**Avis de la Mission Régionale d'Autorité environnementale
de Bourgogne Franche-Comté
sur le projet de parc photovoltaïque au sol
sur la commune de Bazarnes (89)**

N°BFC-2023-3682

Carte de synthèse des enjeux écologiques (source : dossier)

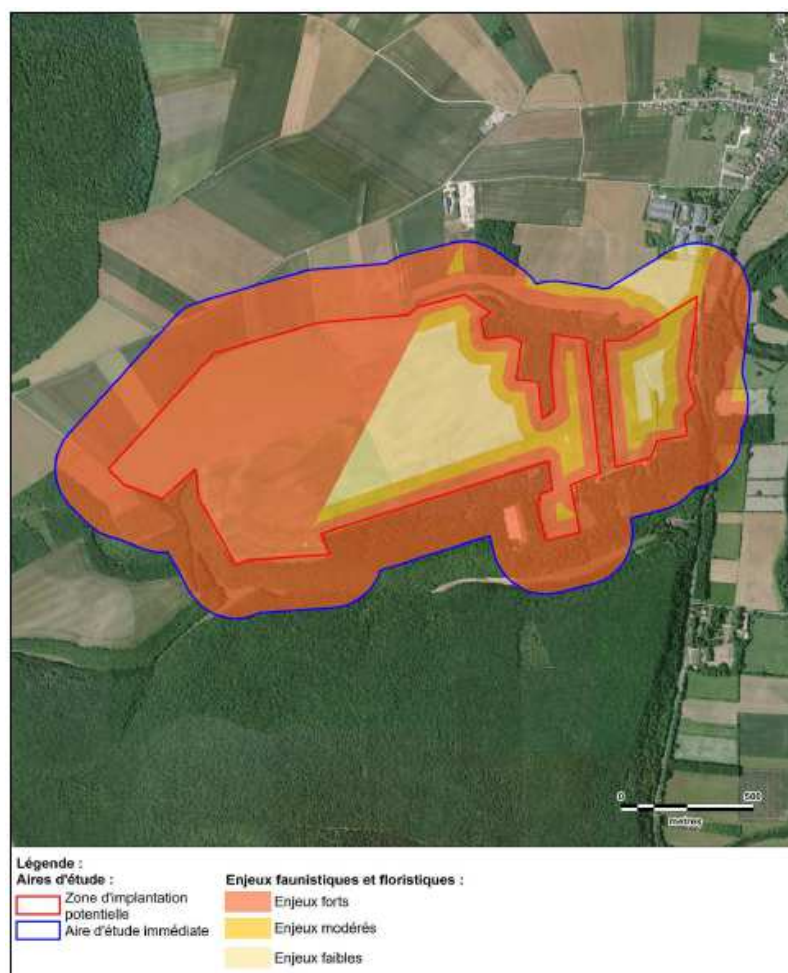
Cette conclusion interroge car un enjeu fort est attribué aux lisières, identifiées comme des zones de chasse et des corridors de déplacements importants, notamment pour des espèces patrimoniales de chiroptères²⁹. Une mesure de réduction ayant pour objectif de limiter les incidences sur les lisières consiste en la création d'une bande enherbée de 6 m de large le long des boisements et des haies. Cette mesure ne semble pas proportionnée à l'enjeu identifié par l'étude d'impact (enjeux modérés à fort en lisière des zones boisées pouvant aller jusqu'à 100 m de large) et confirmé par les éléments de la TVB.

La MRAe recommande de mieux prendre en compte les enjeux de continuité écologique (connectivités locales potentielles avec les réservoirs de biodiversité proches notamment) et de renforcer les mesures ERC (éloignement vis-à-vis des lisières notamment).
